Bomba de vacío 7.24807.20.0

Modificaciones en el producto

Vehículos: Audi/Seat/Škoda/Volkswagen		Producto: Bomba de vacío	
Fabricante	Modelos	N.º PIERBURG	N.º de pedido*
Audi	A1/A3/A4/A6/TT 2.0 FSI/TFSI 16V	7.24807.20.0	06D 145 100 D/E/F/G/H
Seat	Altea/Exeo/León 2.0 TFSI 16V		
Škoda	Octavia 2.0 RS		
Volkswagen	Eos/Golf/Jetta/Passat 2.0 TSI/FSI 16V

Fig. 3

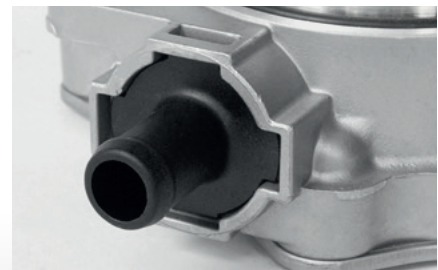
La bomba de vacío 7.24807.20.0, una bomba monopaleta para accionamiento giratorio, se ha perfeccionado constructivamente. De esta forma, también se diferencia visualmente de su predecesor.

- Acoplamiento al accionamiento, Fig. 1 y 2
- Conexión de la alimentación de aceite, Fig. 1 y 2
- Anillo de junta y tipo de junta, Fig. 1 y 2
- Conexión para la manguera de depresión, Fig. 3 y 4
